Appel d'Offres (AO)

Travaux de remplacement du toit et du vitrage à l'emplacement de l'Entrée principale et de la Colonnade

N° de référence : NGC110697

ADDENDA n° 1

1197A-21'C'

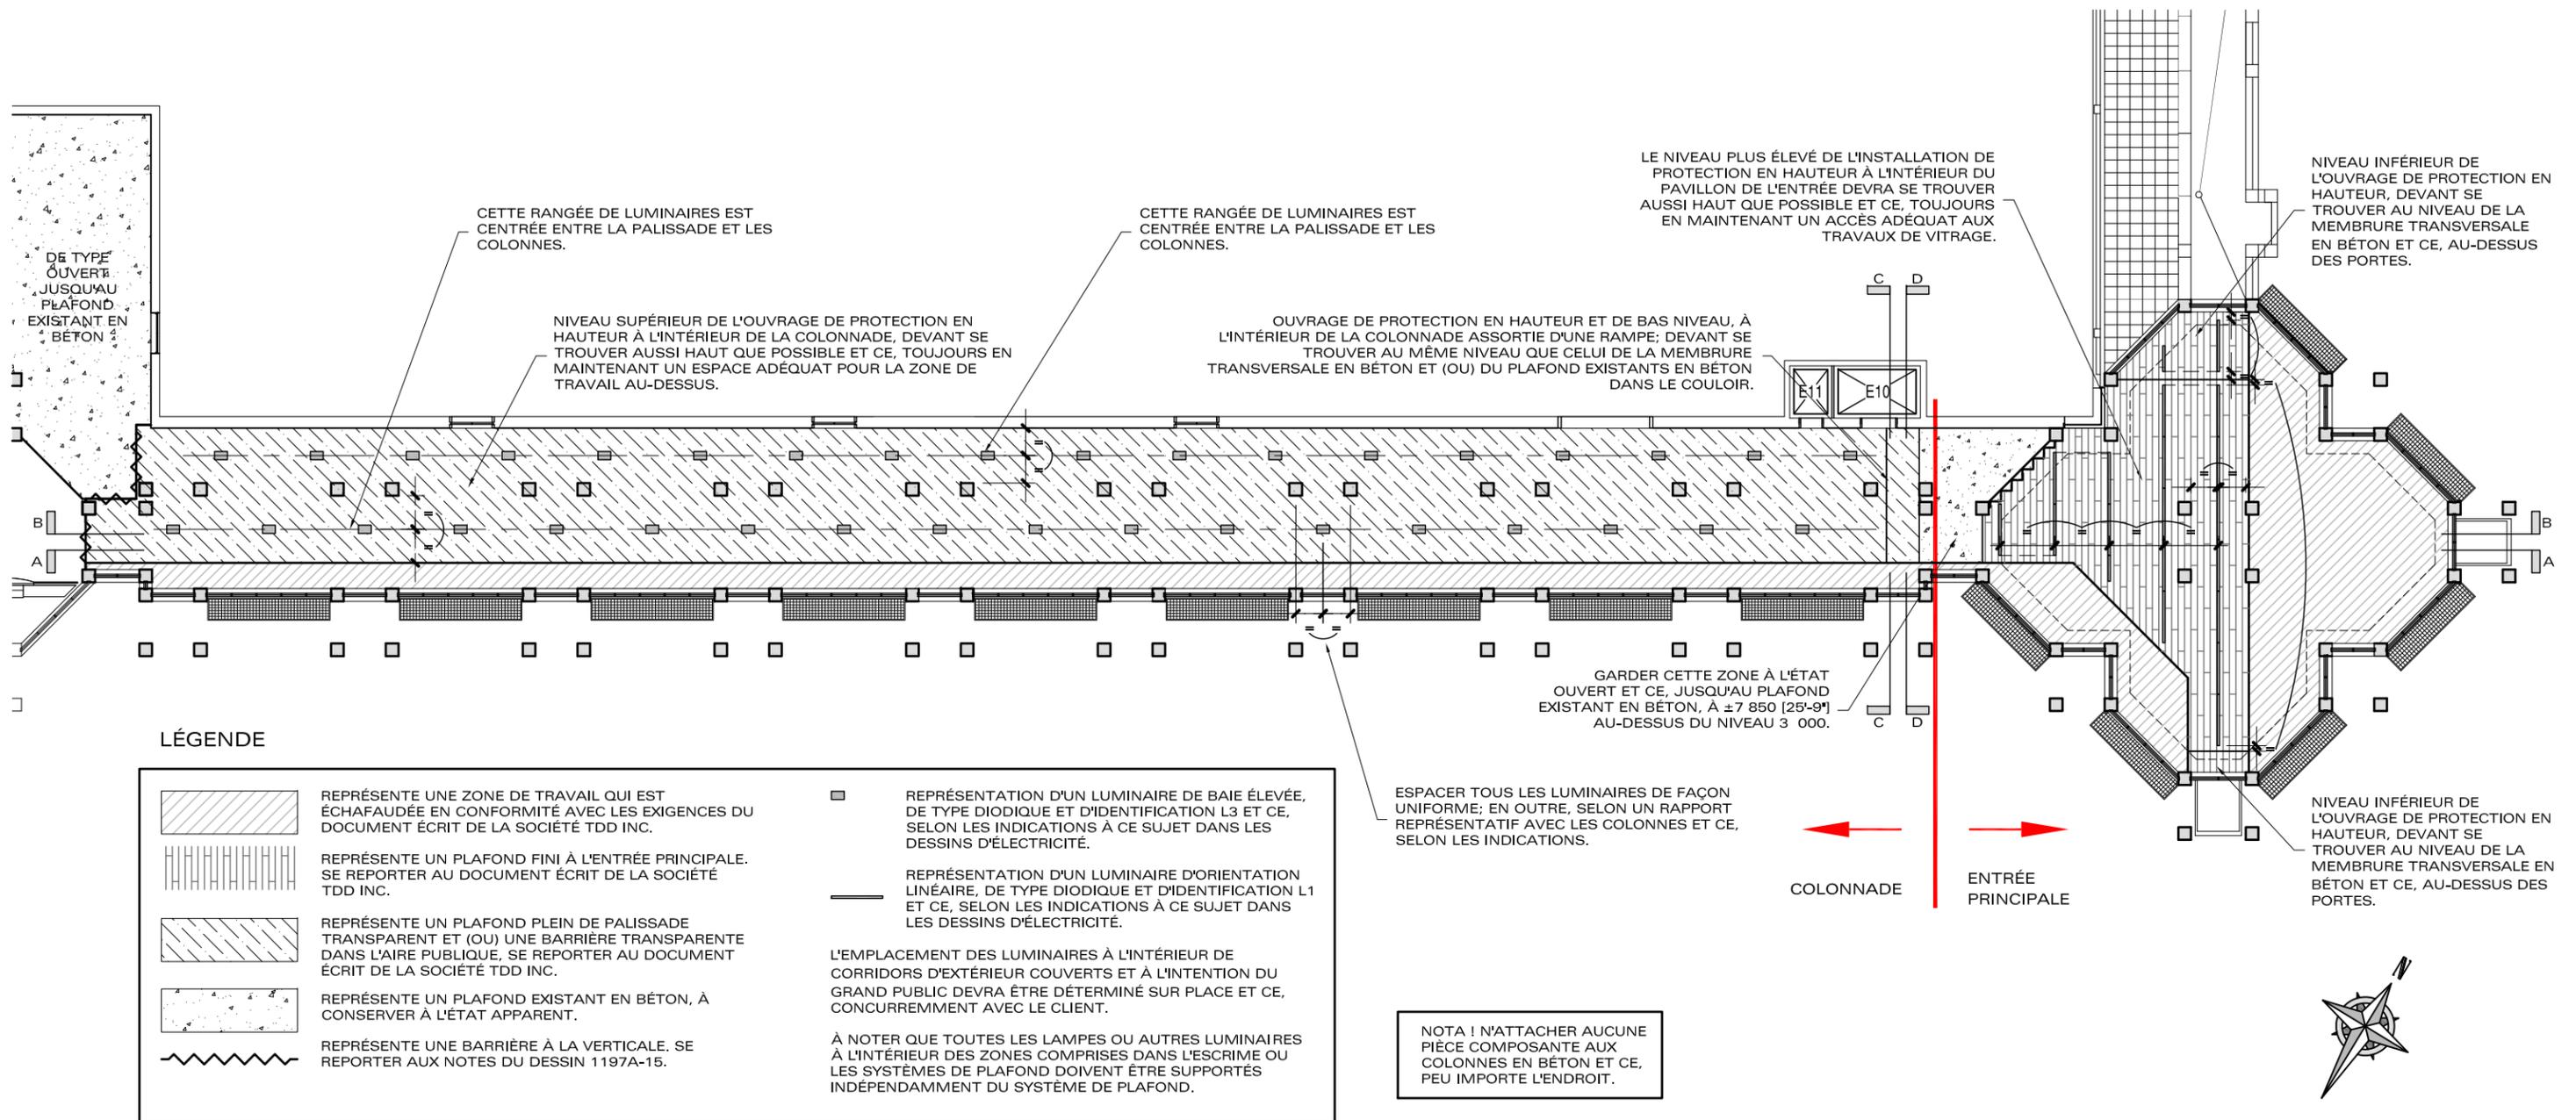
1. Dessin ci-annexé 1197-21'C' de la société TDD Inc.
2. Le corridor du sud-ouest qui est couvert et qui desservira le grand public à des fins de sortie de secours en cas d'urgence (et ce, selon les indications ci-après) devra être exclus des exigences esthétiques de la section 2.1.4 du document d'Exigences de conception de nature générale de la société TDD Inc. Il s'agit ici d'un corridor qui devra être utilisé à des fins de sortie de secours seulement, ce qui fait qu'il peut être distinct de la zone de construction adjacente, laquelle zone comportant des clôtures de construction apparentes et des articles du genre; en d'autres termes, il n'existe ici aucun besoin de montage de palissades en contre-plaqué. Par contre, l'on se devra d'appliquer toutes les exigences structurelles de protection en hauteur (protection assurée par des ouvrages de toiture).
